SERVICE-INFO

Zamenjava napenjalnih valjev 531 0069 10 in 531 0071 10 z 531 0250 10

Motor: J8S 2.1 D, 2.1 TD

Št. LuK-AS: 531 0250 10

Slika 1: Prikaz zamenjave

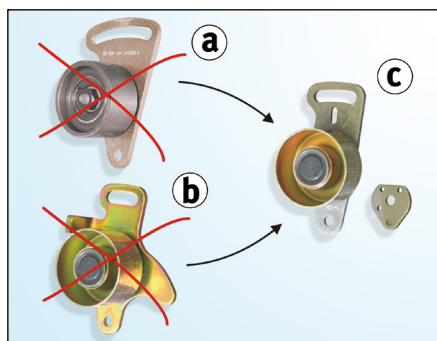
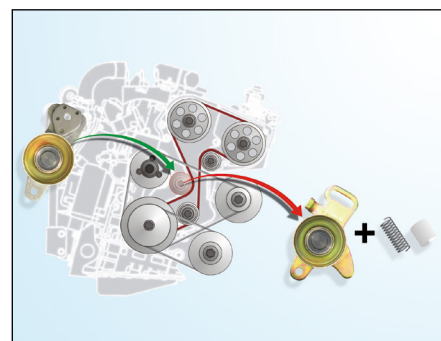
Napenjalna valja 531 0069 10 in 531 0071 10 se ne dobavljata več. Zamenjal ju je napenjalni valj 531 0250 10 (glej sliko 1).

Napenjalni valj 531 0250 10 je iz dveh delov:

- napenjalni valj z osnovnim nosilcem
- distančna ploščic

a) napenjalni valj 531 0071 10

b) napenjalni valj 531 0069 10

c) napenjalni valj 531 0250 10

1. Namestite motor v položaj po napotkih proizvajalca.
2. Odstranite stari napenjalni valj (vzeti in puše **ne** potrebujete več).
3. Montirajte novi napenjalni valj (stare vijake lahko ponovno uporabite).
4. Napnite zobati jermen s predvidenim orodjem.
5. Pritegnite pritrditvene vijake s priteznim momentom po napotkih proizvajalca.
6. Z roko obrnite ročično gred za dva obrata
7. v smeri vrtenja motorja.
8. 1.Z ustreznim merilnikom preverite napetost zobatega jermena; če je treba, jo popravite (ponovite korake 4 do 6).
